**Avis délibéré sur le projet d'exploitation  
du parc éolien de Fromentières  
à Fromentières, Janvilliers et Baye (51)  
porté par la société EDPR France Holding**

n°MRAe 2022APGE140

Nom du pétitionnaire	EDPR France Holding
Communes	Fromentières, Janvilliers et Baye
Département	Marne (51)
Objet de la demande	Demande d'autorisation environnementale de construire et d'exploiter un parc éolien de 6 aérogénérateurs et 2 postes de livraison.
Date de saisine de l'Autorité environnementale	6/10/2022

Figure 2: Localisation des éoliennes

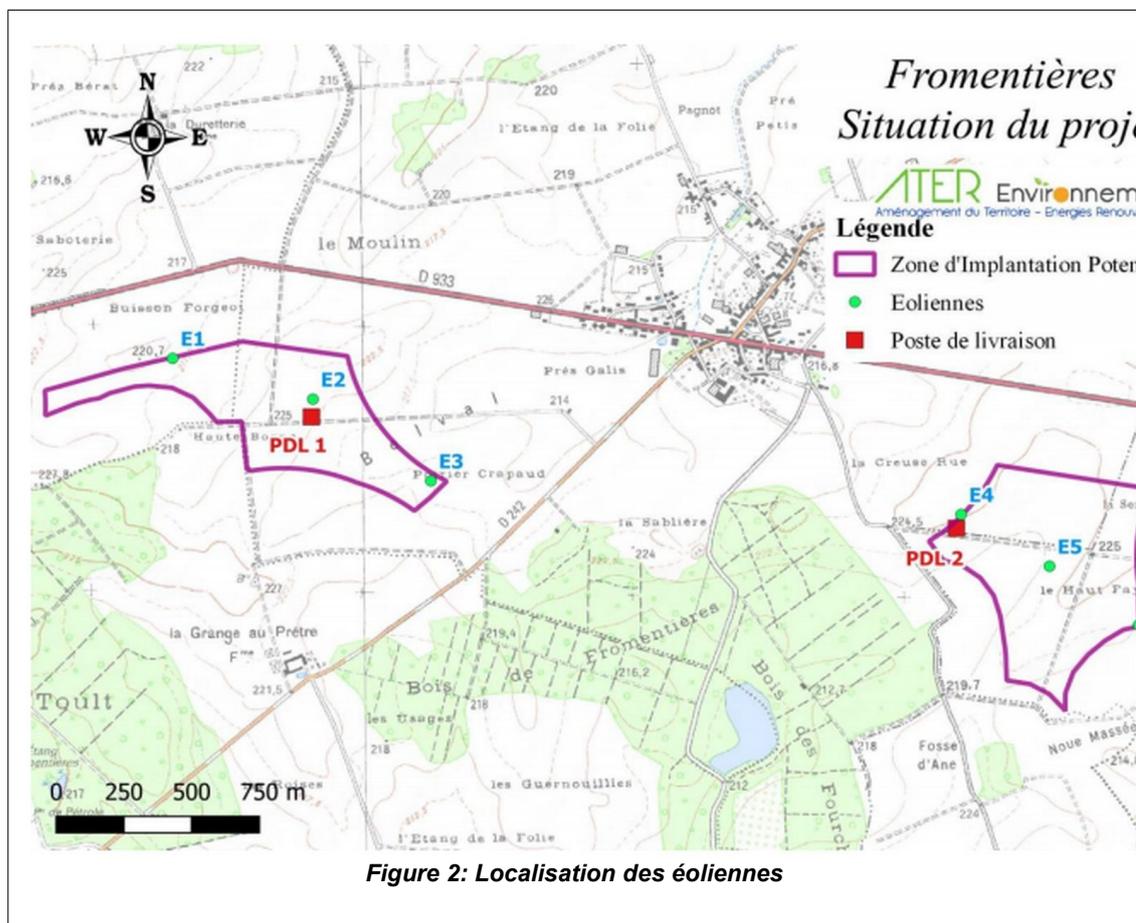
Les parcs éoliens les plus proches, Butte de Soigny, la Brie Champenoise et les Châtaigniers se situent à environ 6 km au sud et à l'ouest du projet. Le parc éolien La Brie des Étangs refusé en avril 2021<sup>2</sup> (cf. point 2.1 Paysages et covisibilités) se situerait à 1,5 km du parc de Fromentières. Les habitations les plus proches se situent à 680 m de l'éolienne E4, sur la commune de Fromentières.

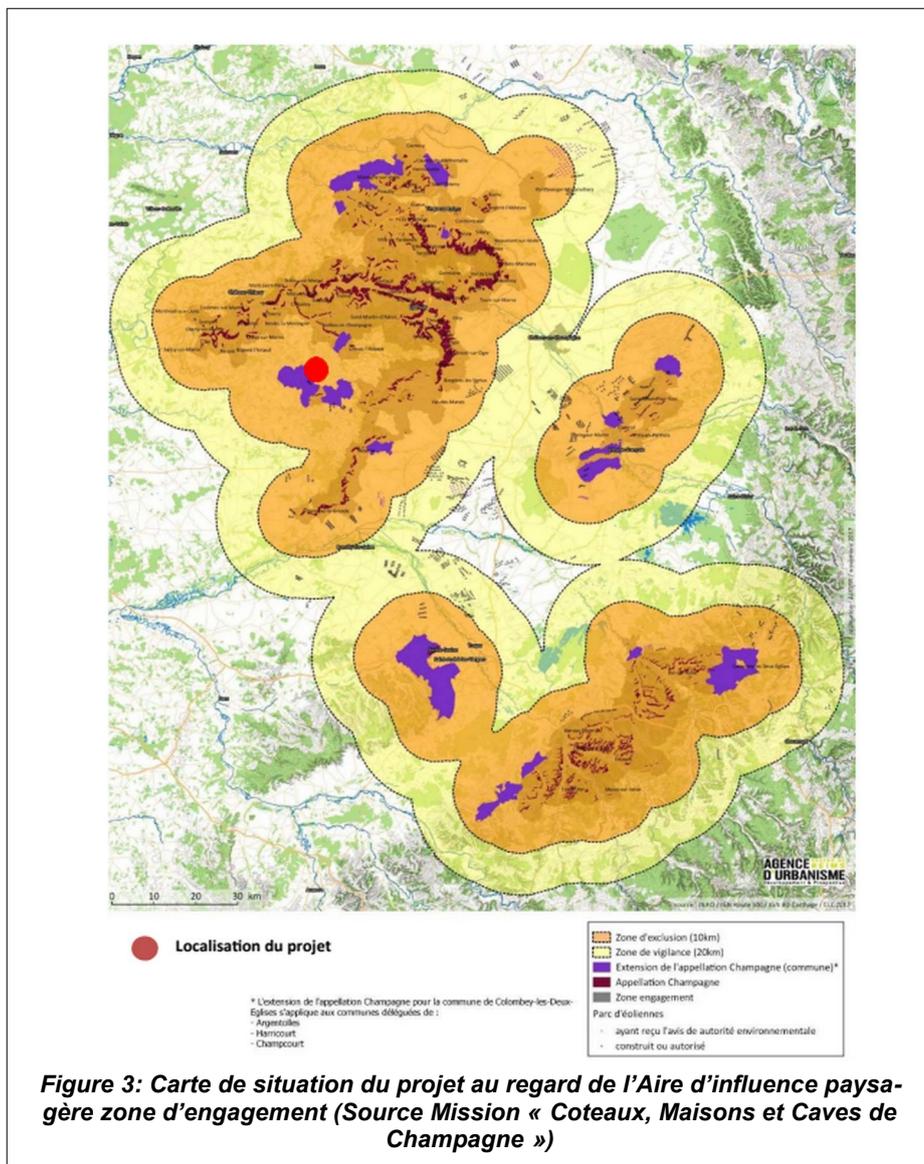
Depuis de nombreux points de vue, les éoliennes sont aujourd'hui absentes du paysage viticole. À ce titre, l'Ae relève que les photomontages auraient gagné en exactitude en exposant l'impact des éoliennes dans le paysage produit par le seul parc éolien de Fromentières projeté. En effet, la présentation du seul effet cumulé tend à minorer, sur certains photomontages, l'effet créé par l'implantation des éoliennes du projet, diluées dans le motif créé par plusieurs projets éoliens en cours d'instruction et donc susceptibles de ne pas être autorisés. De plus, cette confusion est

renforcée par la représentation du projet de parc éolien de la Brie des Étangs refusé par arrêté préfectoral n°2021-APR-56-IC. Les photomontages mentionnent à tort ce parc comme étant en instruction.
